**Verslag huishoudelijke elektrische installatie op laagspanning en zeer lage spanning****Algemeen:**

Referentie: 012-20260812-03	Datum controle: 12/08/2026
Keurder: 012

Eigenaar:		EAN-code:	541449500001124796
Adres installatie:	Lode Baekelmanslaan 5, 2950 - Kapellen	Nummer teller(s):	1SAG1100897742
		Distributienetbeheerder installatie:	Fluvius
Datum uitvoering installatie:	☐ Vóór 01/10/1981 ☒ Tussen 01/10/1981 en 01/06/2020 ☐ Vanaf 01/06/2020		
Type:	☒ Wooneenheid ☐ Niet-huishoudelijk ☐ PV ☐ Batterij ☐ Laadpaal

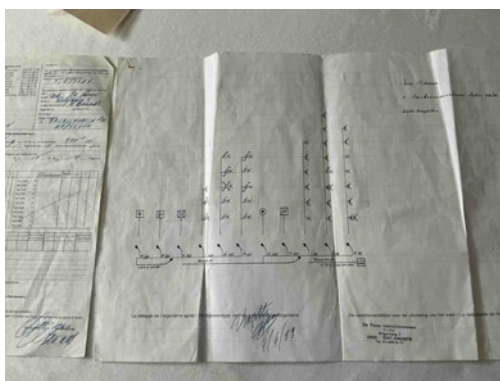
S02 - Het ééndraadsschema strookt niet met de werkelijkheid (Boek 1: 3.1.2.1).
Opmerking: Oa aantal kringen ,type kabel,plaatsingwijze

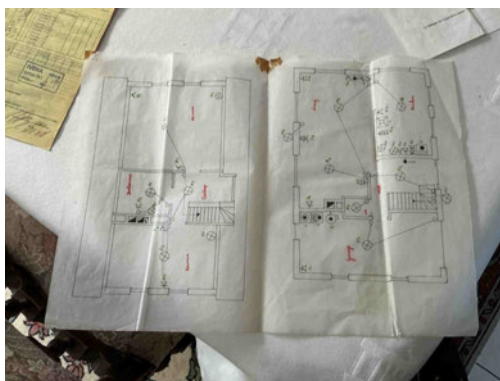
S02 - Het ééndraadsschema strookt niet met de werkelijkheid (Boek 1: 3.1.2.1).
Opmerking: Oa aantal kringen ,type kabel,plaatsingwijze

S03 - Niet elk lichtpunt, contactdoos en/of sturingseenheid is genummerd in de juiste volgorde op het ééndraadsschema (Boek 1: 3.1.2.1).
Opmerking: Oa

S07 - De situatieplannen stroken niet met de werkelijkheid (Boek 1: 3.1.2.1).
Opmerking: Oa komt niet overeen met Ééndraadschema

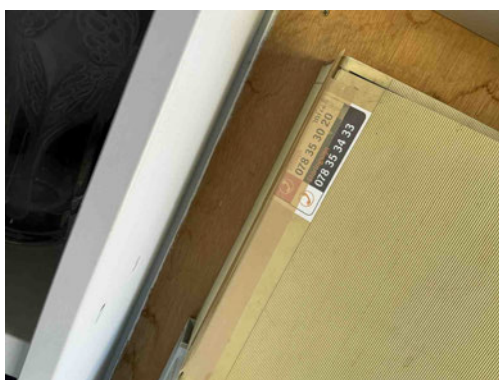
S07 - De situatieplannen stroken niet met de werkelijkheid (Boek 1: 3.1.2.1).
Opmerking: Oa komt niet overeen met Ééndraadschema

B17 - De voedingsspanning is niet op elk bord vermeld (Boek 1: 3.1.3.3).
Opmerking: Oa bord 1 en 2

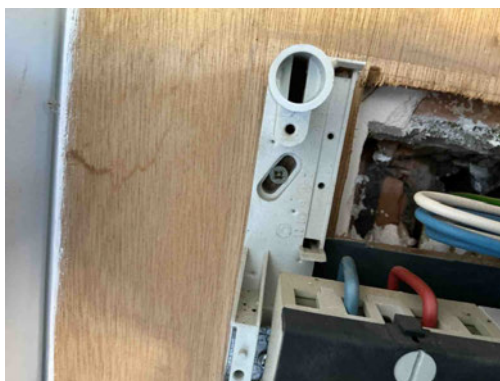
B29 - Het elektrisch verdeelbord in een huishoudelijke ruimte is niet voorzien van een deur (Boek1: 5.3.5.1).
Opmerking: Oa bord 1 en 2 beschadigd

B29 - Het elektrisch verdeelbord in een huishoudelijke ruimte is niet voorzien van een deur (Boek1: 5.3.5.1).
Opmerking: Oa bord 1 en 2 beschadigd

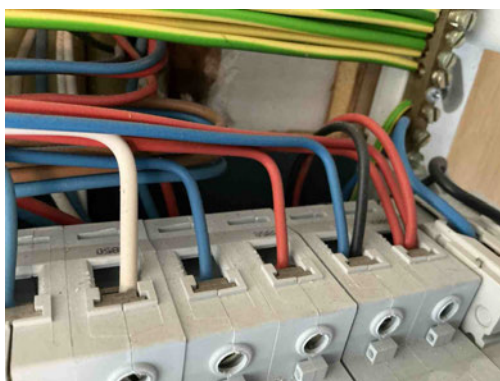
T21 - Het elektrisch materieel is niet geplaatst volgens de voorschriften van de fabrikant/ regels van goed vakmanschap . (Boek 1: 1.4.1.3)

Opmerking: Oa vijzen niet afgedekt bord 1, drie geleiders in één klem bord 1

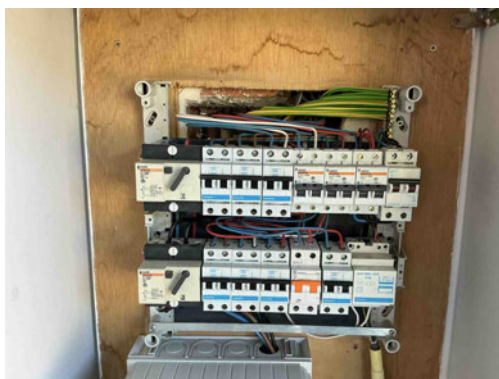
C21 - Het gebruik van geleiders van het type VOB, zonder bijkomende afscherming is niet toegestaan (Boek 1: 5.2.9.6).
Opmerking: Oa garage
